POSUDEK

na dokumentaci o hodnocení vlivů na životní prostředí
podle zákona č. 100/2001 Sb. v platném znění

Komplexní změna kontinuálního odlévání oceli v ArcelorMittal Ostrava a.s.

(červen 2011)

**Vývoj počtu obyvatel statutárního města Ostrava
(vždy k 31.12.)**

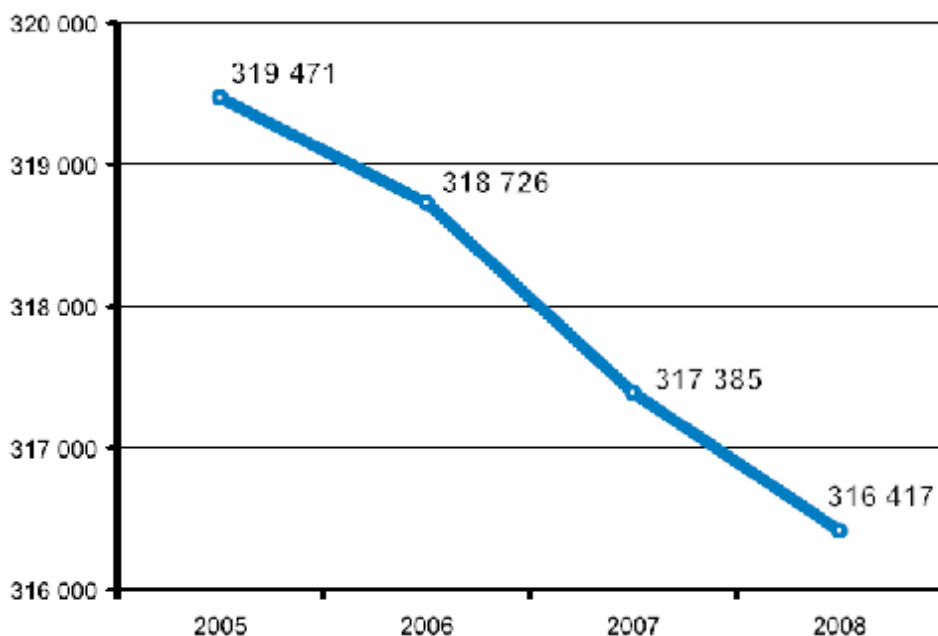
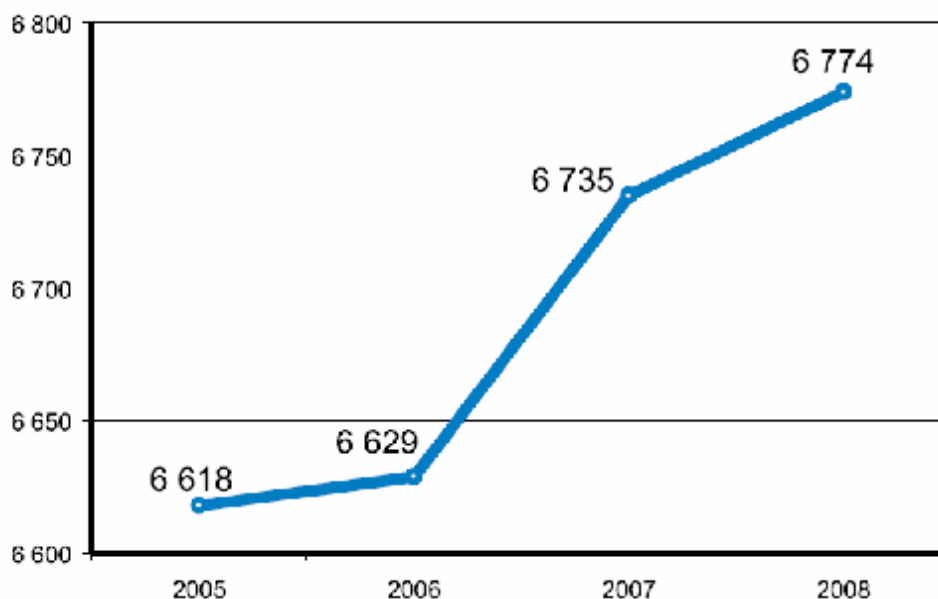
g) Je nutné také brát v úvahu sociálně ekonomické vlivy. Zhoršování zdravotního stavu obyvatel Radvanic a Bartovic již dnes způsobuje, že z důvodu znečištění ovzduší se některé rodiny stěhují jinam, kde nebude zdraví jejich dětí tak výrazně ničeno. Vysoké překročení imisních limitů znemožňuje další rozvoj v území, zejména v oblasti malého a středního podnikání. Plánovaný záměr zpomaluje přiblížení k imisním limitům, protože vytváří nové znečištění. Povolení nového zdroje v hutní prvovýrobě by bylo rovněž dalším signálem obyvatelům, že na úkor jejich zdraví je

podporována hutní prvovýroba a že se mají odstěhovat, protože se ovzduší v dohledné době nedostane na úroveň imisních limitů.

Jak již bylo uvedeno v předcházejících částech předkládaného posudku, metodický postup hodnotící vlivy záměru na základě povolené výrobní kapacity vychází z požadavku posouzení nejhoršího možného stavu, který může nastat v rámci integrovaným povolením schválených kapacit.
